**BULLETIN-SERVICE WA.22A n° 4**

**OBJET:** MODIFICATION DES SAUTERELLES DE VERRIÈRES

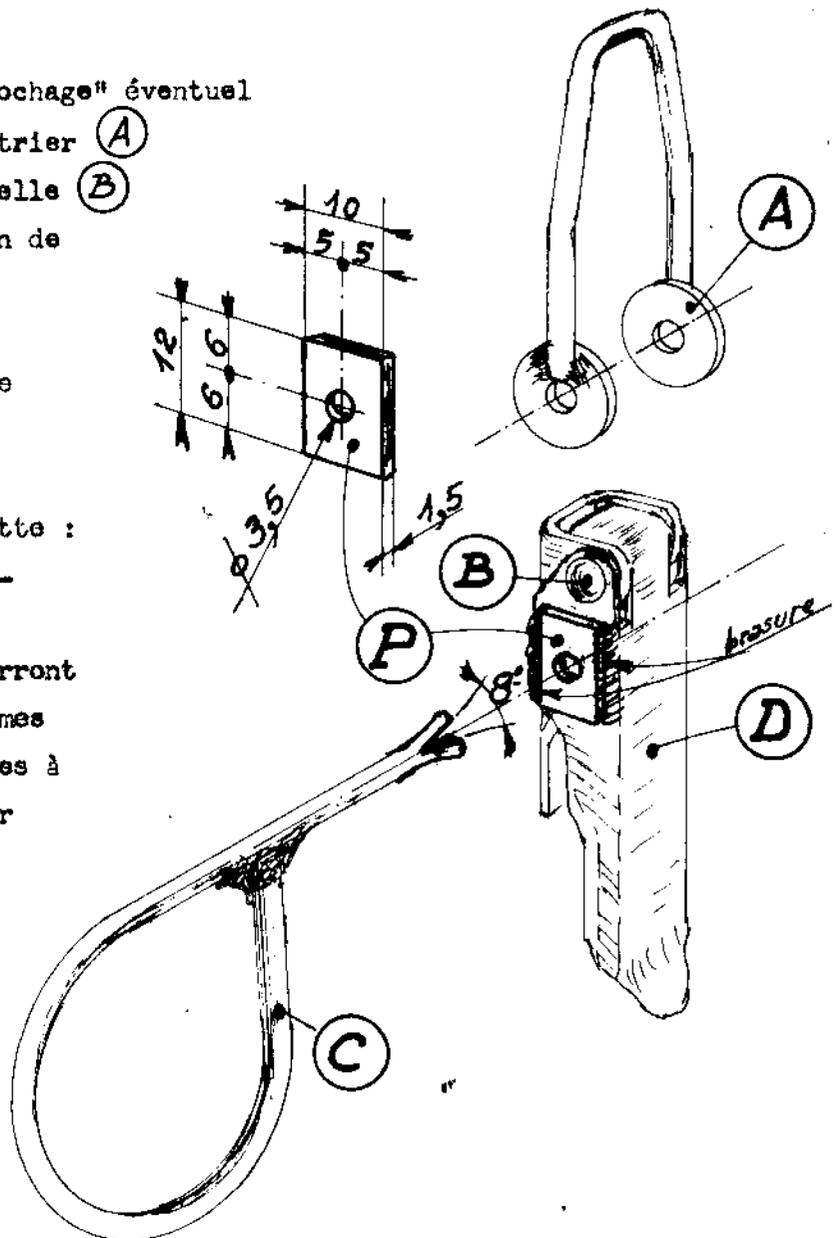
Pour éviter un "accrochage" éventuel des rondelles de l'étrier (A) avec l'axe de sauterelle (B) lors d'une libération de l'axe largable (C) une plaquette (P) sera brasée de chaque côté de la languette de commande (D)

Matière de la plaquette :  
AC.18 ou acier doux -

- Les plaquettes pourront être en laiton de mêmes dimensions, et soudées à l'étain sur tout leur pourtour -

Après remontage de l'axe largable (C), s'assurer que l'angle d'ouverture de l'extrémité n'excède pas B à 10°
